ACUERDO

Resolución sobre la verificación de los resultados de la contabilidad de costes de Retevisión-I, S.A.U. (Abertis Telecom, S.A.U.) del ejercicio 2008 (AEM 2010/88).

Tabla 8 Cálculo del coste unitario de Coubicación en Torre por tercios requerido por la CMT

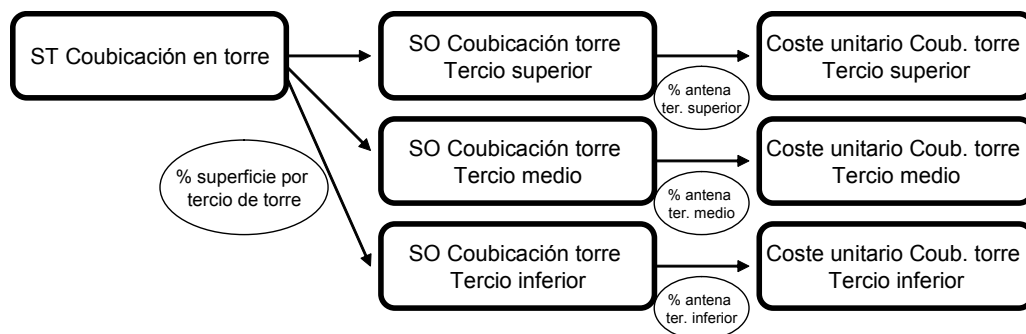
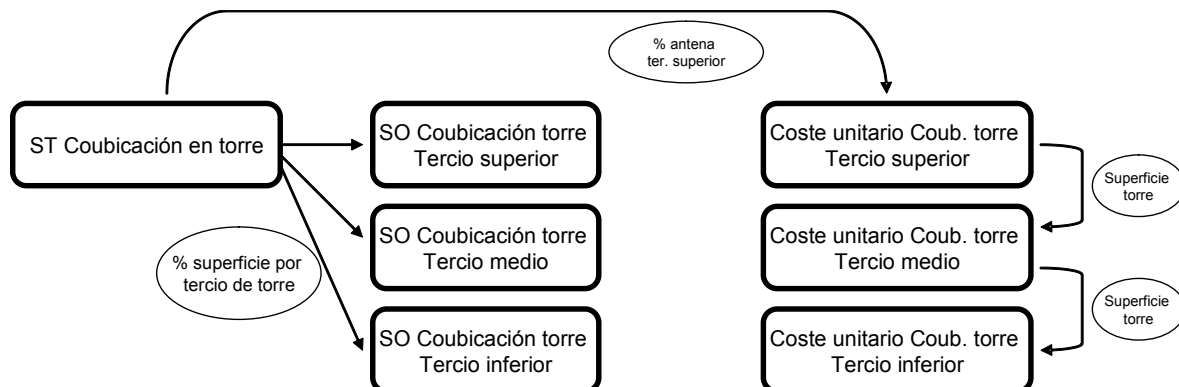
El requerimiento 13 de la Resolución de 23 de julio de 2009 exige que el coste unitario de Coubicación en Torre en el tercio superior, medio e inferior se calcule en función del Servicio ofertado en cada tercio de torre aplicando el porcentaje de imputación al panel o antena en función del porcentaje de ocupación real de cada tercio.

Sin embargo, Abertis en el SCC 2008 calcula el coste unitario de Coubicación en Torre en el tercio superior en función del Servicio técnico y no en función del Servicio ofertado, saltándose la fase de Servicio ofertado a coste unitario. Es decir, lo mantiene como en 2007, como se indica a continuación:

Tabla 9 Cálculo del coste unitario de Coubicación en Torre por tercios realizado por Abertis

En conclusión, Abertis no ha implantado las modificaciones requeridas por la CMT relativas el cálculo de los costes unitarios de Coubicación en Torre en los tercios alto, medio e inferior.

ISDEFE concluye que Abertis debe realizar la imputación desde los Servicios ofertados de Coubicación en Torre en el tercio alto, medio e inferior a los costes unitarios de Coubicación en cada tercio, modificar los criterios de imputación de coste de torre a panel y el estudio técnico que lo soporta que es "Modelo de reparto de costes de torre".

Respuesta N° 5: Abertis debe modificar el cálculo de los costes unitarios de Coubicación en torre en el tercio superior, medio e inferior y los otros conceptos mencionados tal como propone ISDEFE en el ejercicio 2009 y siguientes.
